Изменение № 1 ГОСТ 25142—82 Шероховатость поверхности. Термины и определения

Принято Межгосударственным советом по стандартизации, метрологии и сертификации (протокол № 95-П от 30.01.2017)

Черт. 27

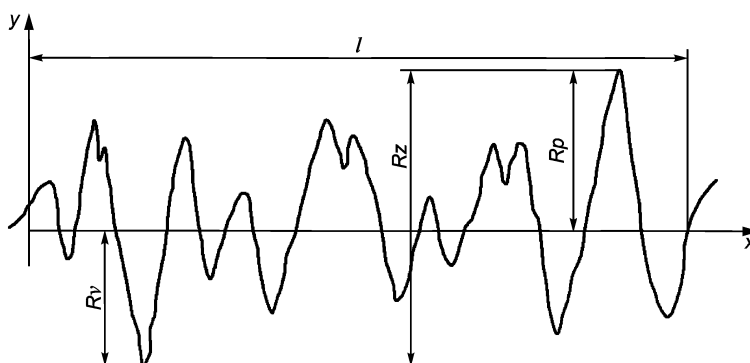
Чертеж 27 изложить в новой редакции:

Термин и определение 2.7 изложить в новой редакции:

«2.7 Наибольшая высота профиля R_z	Сумма высоты наибольшего выступа профиля R_p и глубины наибольшей впадины профиля R_v в пределах базовой длины l (черт. 27)».
--------------------------------------	---
